Dato: 2023-03-17

DS3 – Eidsvåg tunnelen - Tertneskrysset

Planforslag med teknisk forprosjekt – justeringer etter offentlig ettersyn

Figur 1-2 Plankart etter offentlig ettersyn. Kryssløsningen viser en ny strammere og mer urban gateutforming av krysset Eidsvågveien x Ervikveien

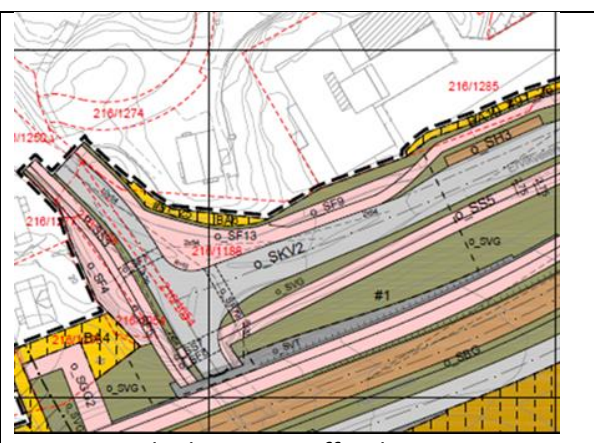
I arbeidet med gateoptimalisering er det besluttet å endre krysset mellom Ervikveien og Eidsvågveien. Eidsvågveien skal være primærveg og Ervikveien skal koble seg på denne. Dette gir et strammere og mer urbant utformet T-kryss, og gir mer direkte krysningspunkt for myke trafikanter. I ny løsning er det lagt inn en ekstra gangkryssing over Ervikveien som gir økt gangtilbud til de myke trafikantene i krysset.

Figur 1-4 Plankart etter offentlig ettersyn. Viser rundkjøring ved Stemma. Rampene O_SV31 og O_SV39 er redusert til ett kjørefelt i hver retning.

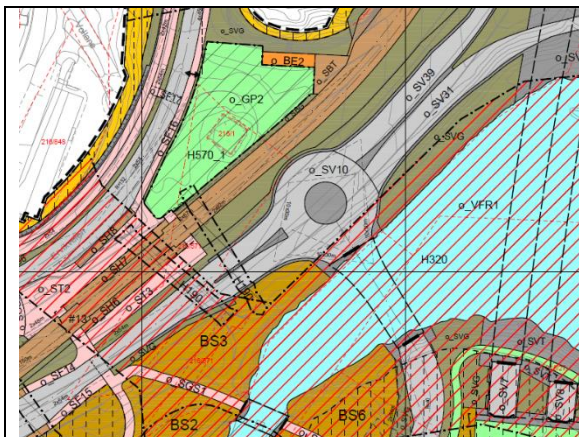
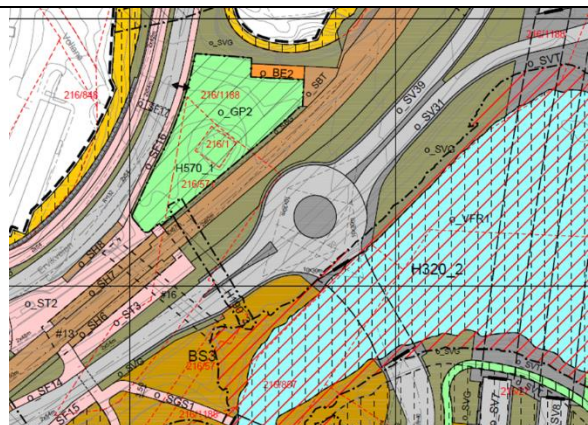
Rundkjøring ved Stemma i Eidsvåg er justert som et resultat av gateoptimaliseringen. Rundkjøringen har fått et redusert fotavtrykk. Sirkulasjonsarealet er redusert fra to til ett felt ved å utvide sentraløyen. Det er også fjernet ett felt i tilfarten og ett felt i utfarten på nordre vegarm. Teknisk areal for bl.a. rekkverk er utvidet slik at det er større handlingsrom i byggeplanfasen for å ivareta sikt der broen går over Stemma.

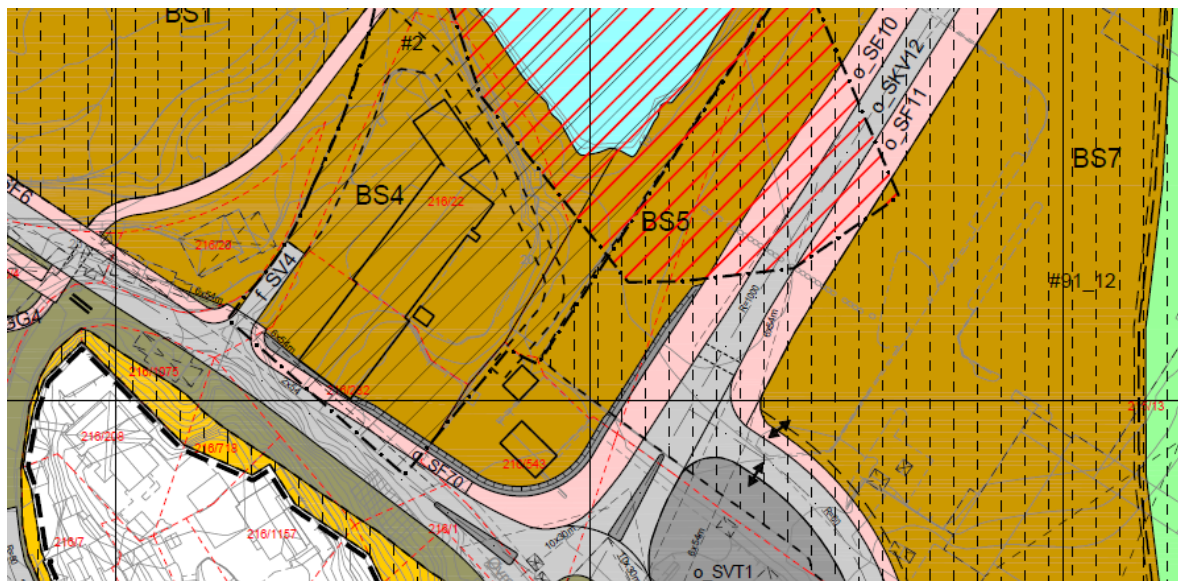
I forbindelse med trafiksikkerhetsrevisjonen ble det kommentert at linjeføringen på E39 nordgående løp manglet overgangskurver. Opprinnelig regulert løsning la vekt på å koble seg til eksisterende E39 nordover så raskt som mulig for å unngå Jordalsvatnet og treffe på eksisterende løp for eksisterende Selviktunnel uten å berøre stabben i vest. Som oppfølging av trafiksikkerhetsrevisjonen ble linjen for E39 justert og overgangskurver fikk en jevnere linje. Det medførte at deler av veglinjen ble forskjøvet 3,5m mot øst og kom nærmere Jordalsvatnet. I forbindelse med dette ble det gjort en ROS vurdering og RA-DS0-011 ble oppdatert for denne løsningen.

Det ble anbefalt at planforslaget oppdateres med justert veglinje. Det er gjennomført en begrenset høring av endringen i perioden 13.2.2023 til 13.3.2023.

Figur 1-8 Plankart etter offentlig ettersyn. Viser justert adkomst f_SV4 og ny avkjørselspil fra o_SKV12 til byggeområde BS5 m.fl.

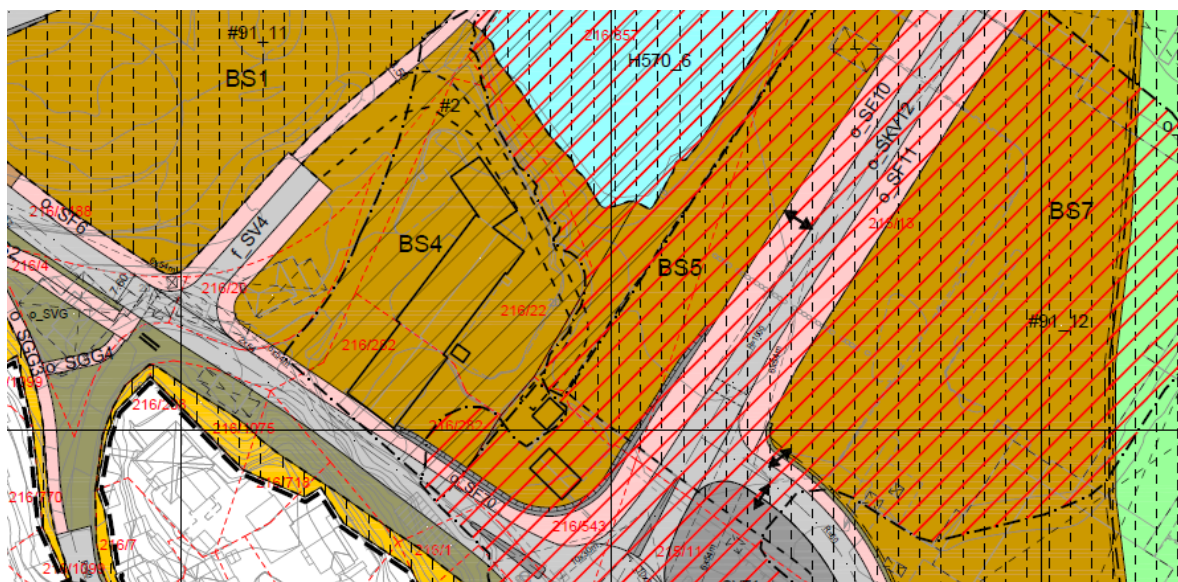
Etter innsigelse fra Vestland fylkeskommune, er avkjørsel f_SV4 til byggeområdene BS1-BS4 flyttet vestover for å legge til rette for mer kvartalstruktur i utbyggingsområdene og for å sikre en godkjent avkjørsel til byggeområdene i reguleringsplanen. Avkjørselen er i tillegg regulert med fortau på begge sider, der fortau på vestsiden kobler direkte sammen med gangvegen videre nordover gjennom byggeområder og mot bybaneholdeplass i Eidsvåg.

Byggeområdene BS5 og BS6 har fått regulert inn ny tilkomst via fylkesvegen (o_SKV12) som strekker seg mellom rundkjøringene i Eidsvåg. Denne avkjørselen vises som pil i plankartet.

Figur 1-10 Oppdatert plankart etter offentlig ettersyn viser flomsonekart for Jordalsvassdraget som oppdatert sone for flomfare H320_2

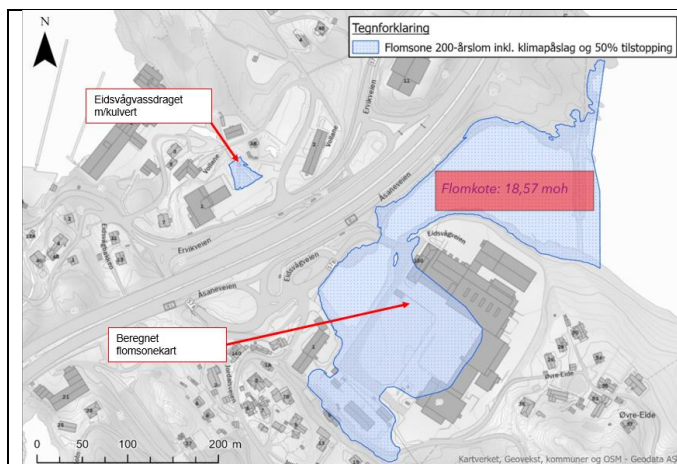
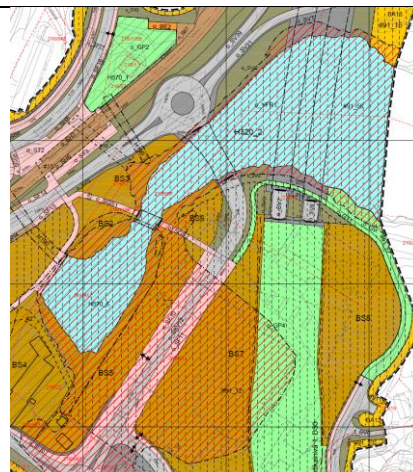
Endring som følge av innsigelse fra NVE. I Eidsvåg er aktsomhetsområdet for flom (fra NVE atlas) for Jordalsvassdraget skiftet ut med beregnet flomsonekart for 200 års flom for dagens situasjon.

Figur 1-12 Oppdatert plankart etter offentlig ettersyn viser bussholdeplass ved Blådalen der nordgående busslumme er endret til kantstopp

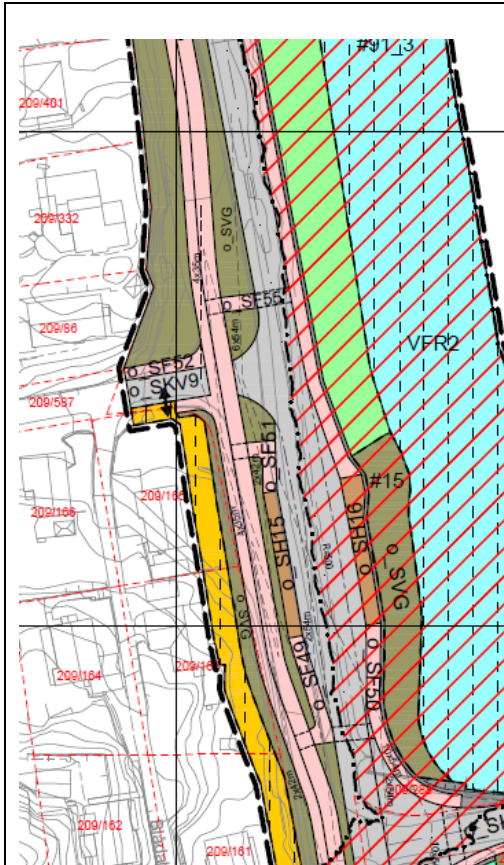
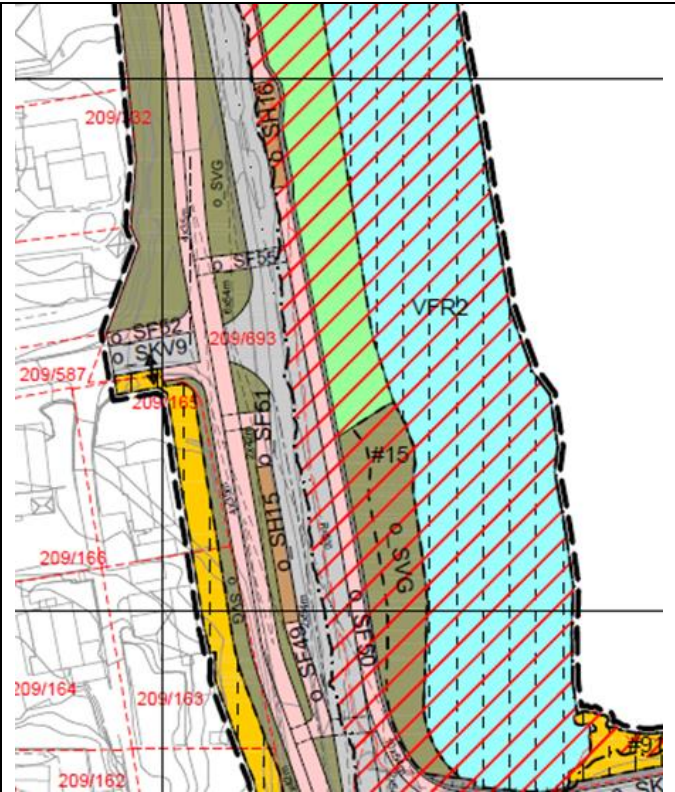
Etter merknad fra Vestland fylkeskommune (VLFK) er bussholdeplassene som betjener Storbotn og Blådalen vist sakset, og nordre holdeplass er gjort om til kantstopp. Gangkryssingen er lagt mellom holdeplassene, noe som vurderes å være en mer trafikksikker løsning

Figur 1-14 Oppdatert plankart viser regulert avkjørsel f_SV40 inn til planområde BS9

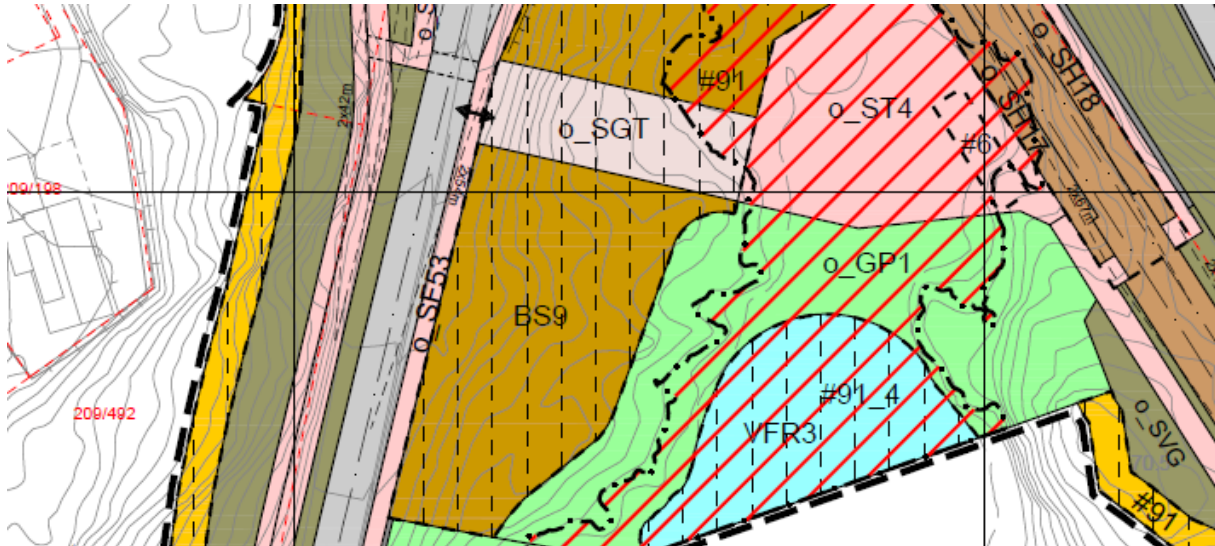
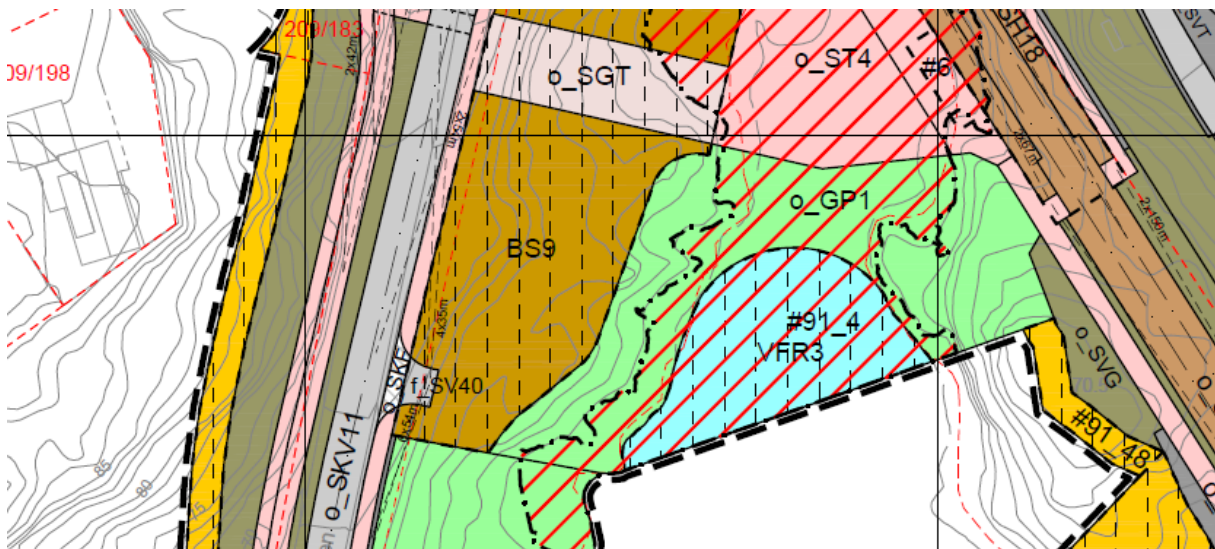
Som oppfølging etter innsigelse fra Vestland fylkeskommune (VLFK) har utbyggingsområdene BS9 og BS10 fått ny tilkomst lengre sør i Ervikveien. Denne er separert fra gatetunet, da VLFK ønsket å ha et tydeligere skille mellom kjøring til utbyggingsområdene og myke trafikanter mot bybaneholdeplassen.

Denne avkjørselen skal betjene begge byggeområdene uten at en krysser gatetunet i plan.

Figur 1-16 Oppdatert plankart vertikalnivå 2. Kulvert er plassert i vertikalnivå 1

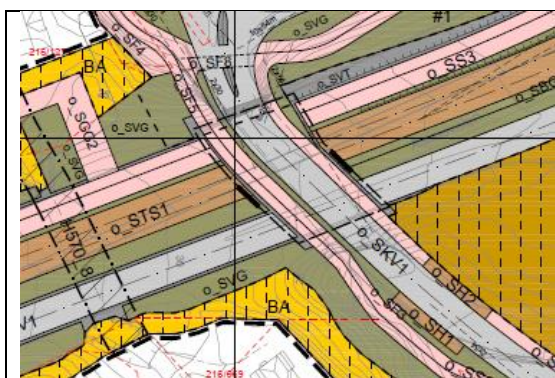
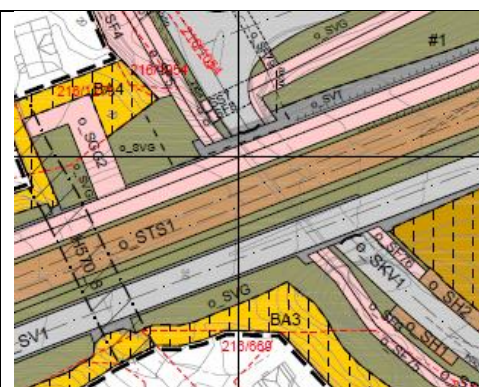
I Eidsvåg er det gjort en endring i reguleringsteknisk fremstilling av plankartet for kulvert Eidsvågveien og Selvikveien.
